Mission régionale d'autorité environnementale
OCCITANIE

**Avis sur le défrichement lié à la création d'un parc solaire « *La Rouquette* »
sur la commune de Saint Pargoire (Hérault)**

N° Saisine : 015799/A P

Date : 21 mai 2026

Figure 2: plan de masse du projet photovoltaïque

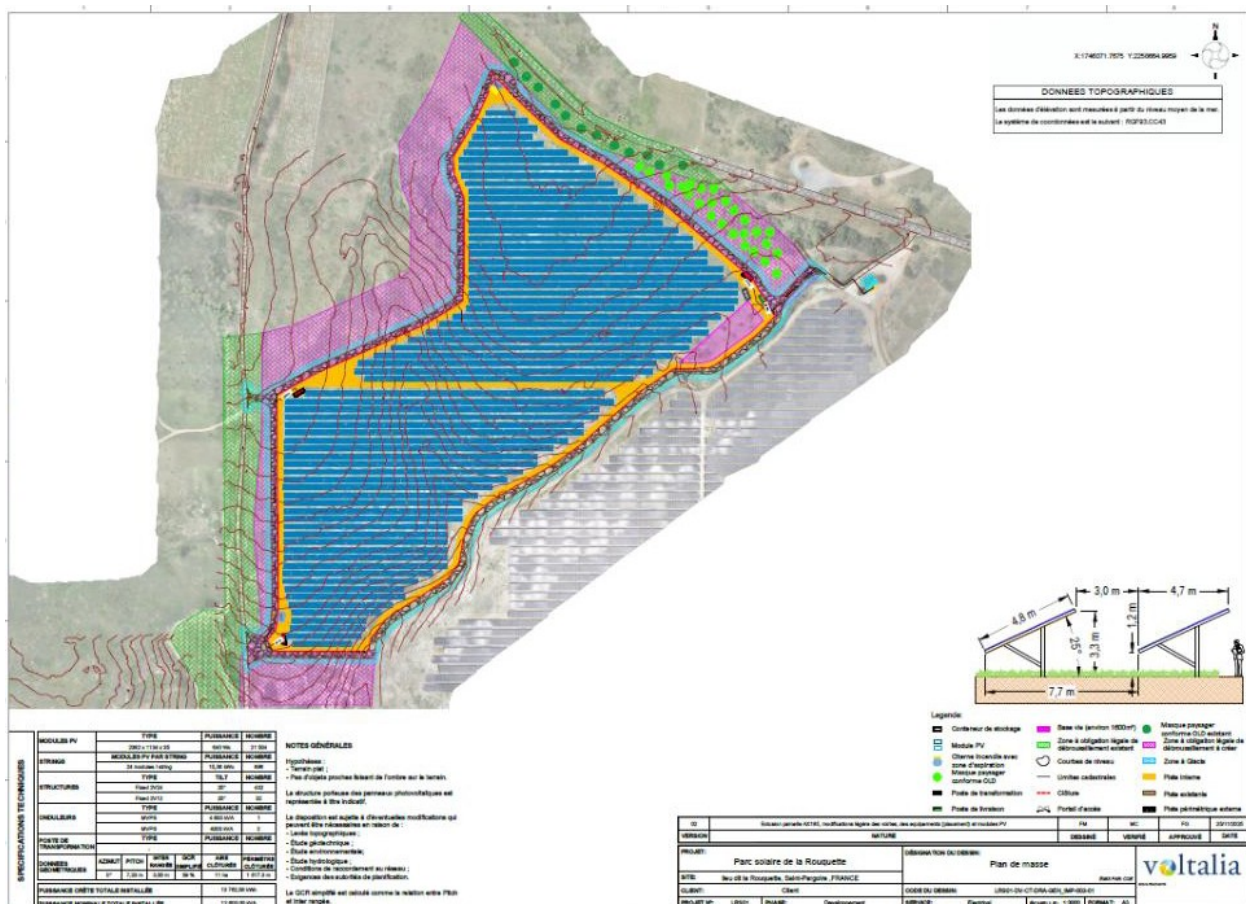
Le défrichement concerne un projet de parc photovoltaïque d'une puissance de 14 MWc, qui porte sur une surface clôturée de 11,5 ha et des surfaces soumises aux obligations légales de débroussaillage sur une profondeur de 50 m autour des clôtures et 5 mètres de part et d'autre de la voie d'accès (figure 2).
